Réf. NOVA : 09/PFD/1748677 (corr. DU : M. Briard)

Objet : IXELLES. Rue de l'Athénée, 13 / rue Jules Bouillon, 1 / chaussée d'Ixelles, 132. Demande de permis d'urbanisme portant sur la réalisation du pôle Rabelais, intégrant l'ancien Athénée royal d'Ixelles.

Avis de la CRMS

Image extraite de la demande de permis

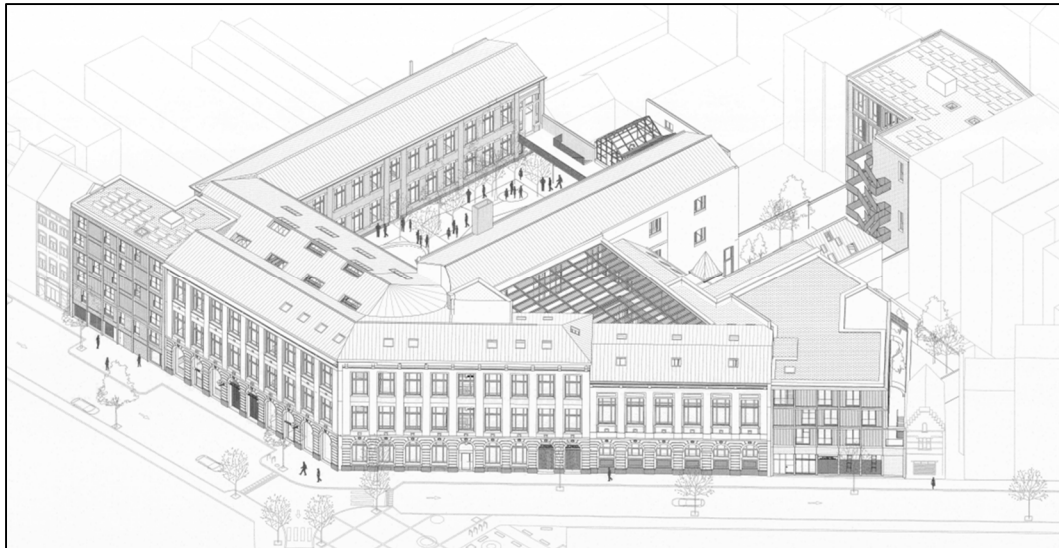
La CRMS souscrit au principe d'ouvrir les façades du rez-de-chaussée, notamment par l'enlèvement de certaines allèges, puisque la typologie de ces baies convient tant aux portes qu'aux fenêtres. Elle demande cependant de veiller à la qualité architecturale des nouvelles grilles de fermeture, de monumentaliser les nouvelles portes d'entrée en s'inspirant de la porte existante rue J. Bouillon et d'améliorer les divisions des nouvelles menuiseries / grilles notamment en alignant les traverses d'imposte sur le départ des arcs en plein cintre comme dans la situation existante, afin d'intégrer au mieux les nouveaux éléments à la composition architecturale existante.

Aux étages, les façades néoclassiques sont équipées de châssis de fenêtres en chêne qui ont près de 140 ans, et sont dans un état vraisemblablement satisfaisant malgré un manque d'entretien ces dernières décennies. La CRMS regrette leur remplacement systématique par des châssis en bois résineux, car ceci constituerait une perte sur le plan patrimonial et sur le plan de la récupération des matériaux (économie circulaire), outre que le choix du résineux n'est pas à la hauteur de la qualité des constructions. Elle demande de ne pas faire l'impasse sur le possible maintien de ces menuiseries existantes en chêne, au minimum pour les châssis en façades à rue, en les améliorant/adaptant d'un point de vue énergétique et acoustique.

Si cette recommandation n'est pas suivie, la CRMS insiste pour que les nouveaux châssis soient au minimum d'une qualité équivalente aux existants (facture et qualité de bois), avec une mouluration identique à l'existante et dont les divisions devraient parfaitement s'intégrer à la composition des façades. Bien qu'ils

Dessin joint à la demande de permis et perspective de rue © Google Maps

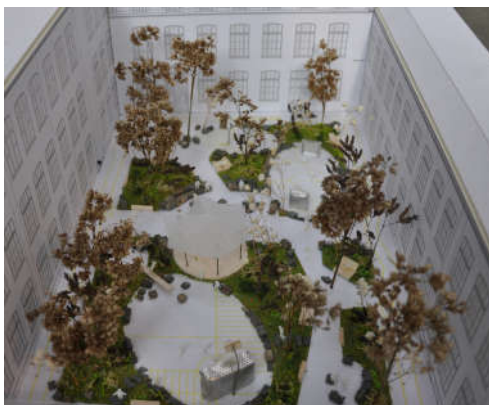
En revanche, la Commission demande de ne pas reproduire cette même expression architecturale pour le futur immeuble de logements de la rue Jules Bouillon. Il s'agit d'un programme résidentiel qui ne doit pas porter la même identité visuelle que le complexe scolaire, mais surtout d'une autre enfilade urbanistique qui n'appelle pas les mêmes réponses architecturales. La CRMS insiste pour que cette façade soit revue pour mieux s'intégrer au paysage urbain de la rue J. Bouillon composée de fronts bâtis néoclassiques homogènes et axée dans la perspective du chevet de l'église Saint-Boniface. Dans ce contexte, la présence du bois en façade devrait être limitée et les menuiseries devraient s'accorder, au niveau des couleurs, aux façades néoclassiques voisines. L'ouverture du rez-de-chaussée n'est pas recommandée de ce côté (éventuellement mutualiser les rangements vélos avec ceux de l'école).
